VOTUM

2021/25-VIII

13. Januar 2022

**1. Das von der Anspruchstellerin vorgeschlagene Messkonzept für die am Netzanschluss der Anspruchstellerin angeschlossenen Solaranlagen sowie des Speichers genügt derzeit nicht den Anforderungen von § 10a i. V. m. § 61l EEG 2017<sup>2</sup> bzw. § 10a i. V. m. § 61l**

Abbildung 1: Messschaltbild der Anspruchstellerin

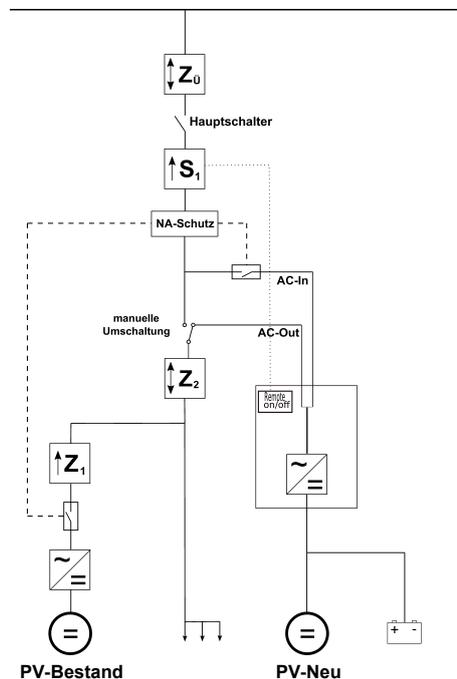
35 Das von der Anspruchstellerin vorgeschlagene Messkonzept für die am Netzanschluss der Anspruchstellerin angeschlossenen Solaranlagen sowie des Speichers genügt in der von der Anspruchstellerin geplanten Betriebsweise nicht den Anforderungen des

EEG 2017/EEG 2021-I/EEG 2021-II i. V. m. dem MsbG (Rn. 43 ff.). Sobald das Messkonzept dergestalt angepasst wird, dass eine Graustromeinspeicherung technisch unterbunden wird und der vollständige Nachweis über die Funktionsfähigkeit des Mess- und Regelsystems gegenüber der Anspruchsgegnerin erbracht wird (Abschnitt 2.2.3), entspricht das Messkonzept den messtechnischen Anforderungen von § 61l Abs. 1b EEG 2017/EEG 2021-I sowie des § 61l Abs. 1a EEG 2021-II.

- 53 Für den vollständigen Nachweis fehlt insbesondere eine Bescheinigung des Installateurs des Mess- und Regelungssystems, aus der nachvollziehbar hervorgeht, wie die Einspeicherung von Strom aus dem Netz in beiden Schaltzuständen technisch verhindert wird. Soweit bestimmte Stromflüsse nicht durch ein Mess- und Regelungssystem, sondern durch Schaltelemente wie z. B. Dioden unterbunden werden, sind diese entsprechend in einem Übersichtsschaltplan zu kennzeichnen und deren Funktion zu benennen.

**EEG 2021-I<sup>3</sup>/EEG 2021-II<sup>4</sup> i. V. m. dem MsbG<sup>5</sup>. Sobald die geplante Betriebsweise dahingehend angepasst wird, das eine Einspeicherung von Strom aus dem Netz für die allgemeine Versorgung technisch unterbunden wird sowie der vollständige Nachweis über die Funktionsfähigkeit des Mess- und Regelsystems gegenüber der Anspruchsgegnerin erbracht wurde, sind die gesetzlichen Anforderungen hingegen erfüllt.**

- 2. Für den vollständigen Nachweis nach Nr. 1 fehlt eine Bescheinigung des Installateurs des Mess- und Regelungssystems, aus der hervorgeht, wie die Einspeicherung von Strom aus dem Netz in beiden Schaltzuständen technisch verhindert wird.**

Abbildung 2: schematische Betrachtung bei Graustromeinspeicherung

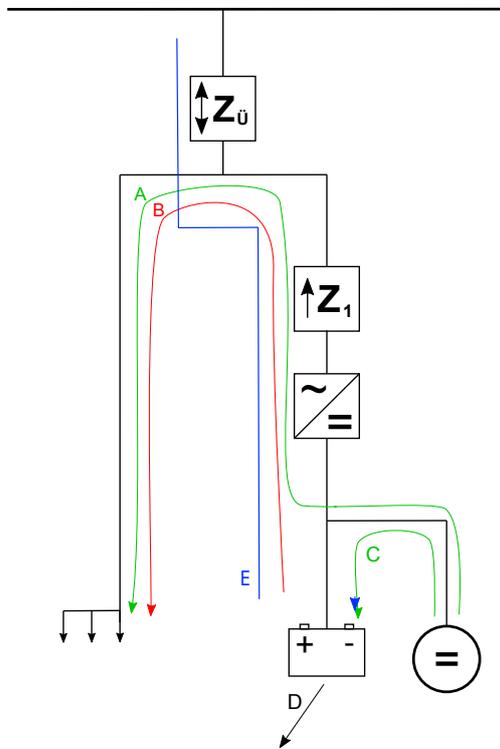
- 40 **Abweichung zum „Rat zur Praxis Messkonzept“ – Graustromeinspeicherung ohne Netzzurückspeisung** Das verfahrensgegenständliche Messkonzept (Abbildung 1) unterscheidet sich vom Messkonzept im Rat zur Praxis in der Empfehlung 2017/29<sup>16</sup> zum einen darin, dass vorliegend die Graustromeinspeicherung *nicht* unterbunden wird. Es ist jedoch technisch sichergestellt, dass kein Strom aus dem Speicher in das Netz für die allgemeine Versorgung rückgespeist wird. Dass vorliegend nicht nur eine EEG-Anlage (PV-Neu) vorhanden ist, sondern eine weitere Erzeugungsanlage (PV-Bestand), kann hier außer Acht bleiben, da letztere gemäß der geplanten Betriebsweise nicht in den Speicher einspeichert und insoweit keinen Beitrag zur § 611-Saldierung leistet.

42 Zwar kann auch hier die Strommenge (C) mit dem dargestellten Messkonzept nicht messtechnisch erfasst werden, jedoch kann auf die Messung der Strommenge (C) nach Anwendung der Saldierung verzichtet werden, da sich diese herauskürzt (s. Abbildung 2). Denn die in der PV-Neu erzeugte und im Speicher verbrauchte Strommenge (C) zuzüglich der aus dem Netz in den Speicher gelieferten Strommenge (E) abzüglich der Speicherverluste (D) entspricht der aus dem Speicher ausgespeicherten (erzeugten) und dezentral verbrauchten Strommenge (B). Wie durch Äquivalenzumformung dargelegt, verbleiben als EEG-umlagepflichtige Strommengen die aus PV-Neu und Speicher erzeugten und dezentral verbrauchten Strommengen (A) + (B), die grundsätzlich messtechnisch erfasst werden können.

Abbildung 3: schematische Betrachtung des verfahrensgegenständlichen Messkonzepts

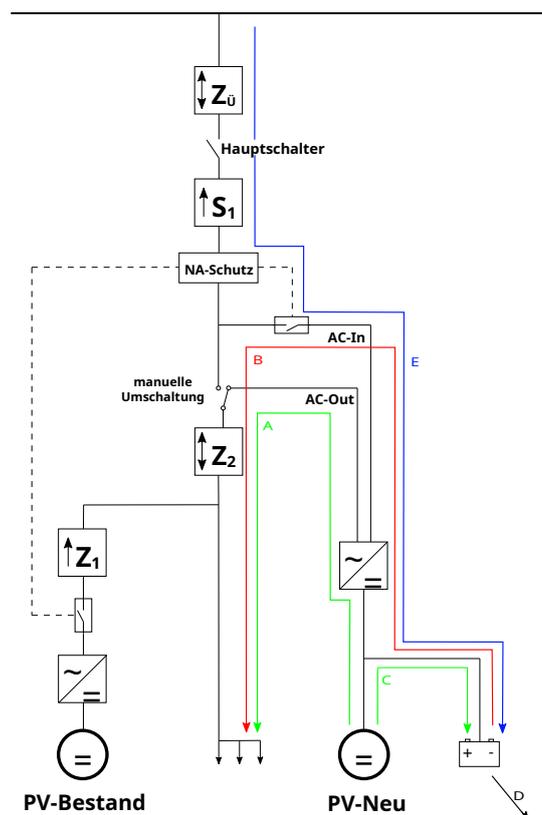
43 **Abweichung – „umgekehrtes“ Messkonzept** Das von der Anspruchstellerin vorgeschlagene Messkonzept unterscheidet sich zum anderen darin vom Messkonzept im Rat zur Praxis in der Empfehlung 2017/29<sup>17</sup>, dass der Eigenverbrauch aus dem PV-Neu-Speicher-

System nicht als Differenz aus dem (vorliegend nicht vorhandenen) Erzeugungszähler des PV-Neu-Speicher-Systems und  $Z_{\text{Ü-Lieferung}}$ , sondern als Differenz aus dem Gesamtbezug in  $Z_{2\text{-Bezug}}$  und dem Bezug aus dem Netz  $Z_{\text{Ü-Bezug}}$  ermittelt wird, mithin die Differenz nicht aus den lieferungsseitigen Messungen, sondern aus den bezugsseitigen Messungen gebildet wird („umgekehrtes“ Messkonzept, s. Abbildung 3).

- 44 Das von der Anspruchstellerin vorgeschlagene Messkonzept ist unter der Voraussetzung, dass eine Graustromeinspeicherung unterbunden wird, zur hinreichend genauen Erfassung der jeweils vergütungsfähigen und EEG-umlagepflichtigen Strommengen geeignet. Denn die Graustromeinspeicherung würde zu einer Verfälschung der als Differenz aus  $Z_{2\text{-Bezug}}$  und  $Z_{\text{Ü-Bezug}}$  zu berechnenden umlagepflichtigen Strommenge (A) + (B) führen, da der Strom, der für die Graustromeinspeicherung genutzt wird, zunächst in  $Z_{\text{Ü-Bezug}}$  erfasst wird (Strombezug aus dem Netz), jedoch nicht mehr in  $Z_{2\text{-Bezug}}$ , zumal der Strom bereits vor  $Z_2$  in Richtung PV-Neu-Speicher-System abgeführt wird. Die Differenz aus  $Z_{2\text{-Bezug}}$  und  $Z_{\text{Ü-Bezug}}$  ((A) + (B)) würde daher um den Betrag der Graustromeinspeicherung

verringert, da die Graustromeinspeicherung den Messwert in  $Z_{\ddot{U}}\text{-Bezug}$  erhöht und sich dadurch die vorgenannte Differenz und damit die ermittelte umlagepflichtige Strommenge entsprechend verringert.

- 45 Sofern die Graustromspeicherung technisch ausgeschlossen ist, können die EEG-umlagepflichtigen Strommengen, hier die von PV-Neu und Speicher erzeugten und vor Ort verbrauchten Strommengen (A) + (B), anhand der Formel

$$Z_{2\text{-Bezug}} - Z_{\ddot{U}\text{-Bezug}}$$
